## 「独立した自走式自動車車庫の取扱い」についての質疑応答

国土交通省住宅局建築指導課  
日本建築行政会議

**質疑応答 12 回答 別添**

**独立した自走式自動車車庫の取扱い1(2)と同等の開口部の幅を確保した事例の計算例(併せて床面積の5%以上の開口部の検討も行う。)**

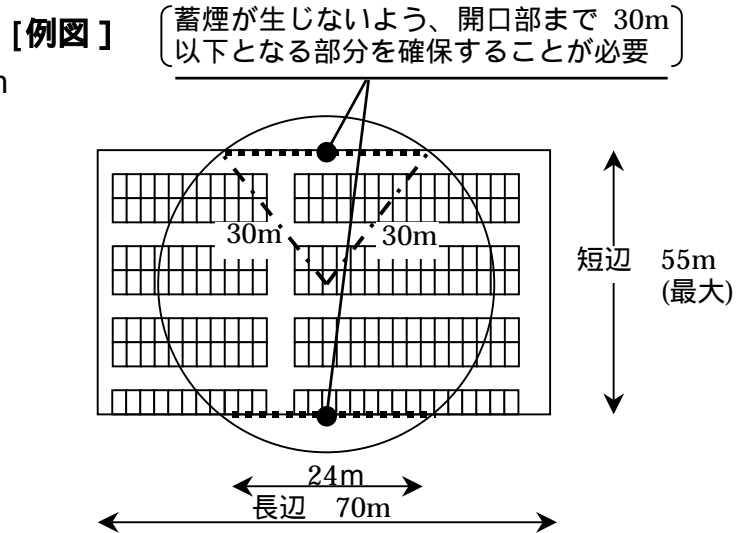
(2)の例図のように、短辺55mの中心部において検証した場合、(2)の図の場合は30m以内の部分に約24m以上の幅の開口部が確保されている。この場合の必要開口高さを計算すると、

(床面積の5%以上の検討)  
 $55\text{m} \times 70\text{m} \times 5\% = 192.5 \text{ m}^2$   
 $192.5 \text{ m}^2 / (55\text{m} \times 2 + 70\text{m} \times 2)$   
 $= 0.77\text{m}$

h=0.77m以上の開口が全周に必要

**[例1]**

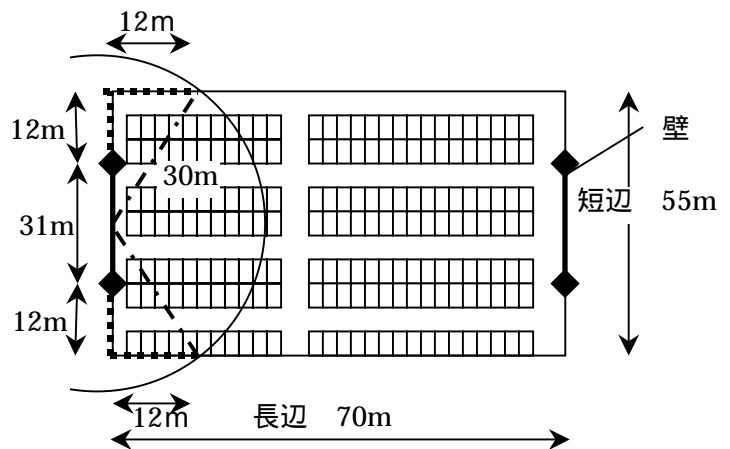
例図と同様に30m以内の部分に24mの幅の開口部を確保し、短辺に壁を設置した事例

(床面積の5%以上の検討)  
 $55\text{m} \times 70\text{m} \times 5\% = 192.5 \text{ m}^2$   
 $192.5 \text{ m}^2 / (12\text{m} \times 4 + 70\text{m} \times 2)$   
 $= 1.023\text{m}$

h=約1.03m以上の開口が必要

**[例2]**

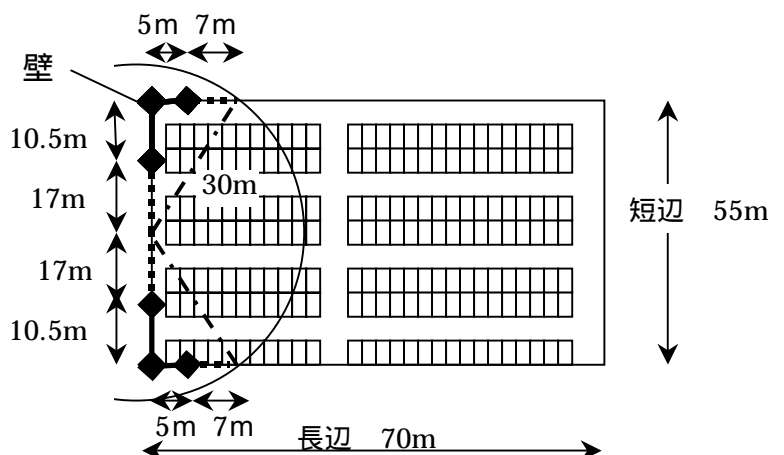
例図と同様に30m以内の部分に24mの幅の開口部を確保し、辺の端部に壁を設置した事例

(床面積の5%以上の検討)

$$55\text{m} \times 70\text{m} \times 5\% = 192.5 \text{ m}^2$$

$$192.5 \text{ m}^2 / \{ (55\text{m} \times 2 - 10.5\text{m} \times 2) + (70\text{m} \times 2 - 5\text{m} \times 2) \}$$

$$= 0.878\text{m}$$

h=約 0.88m以上の開口が必要
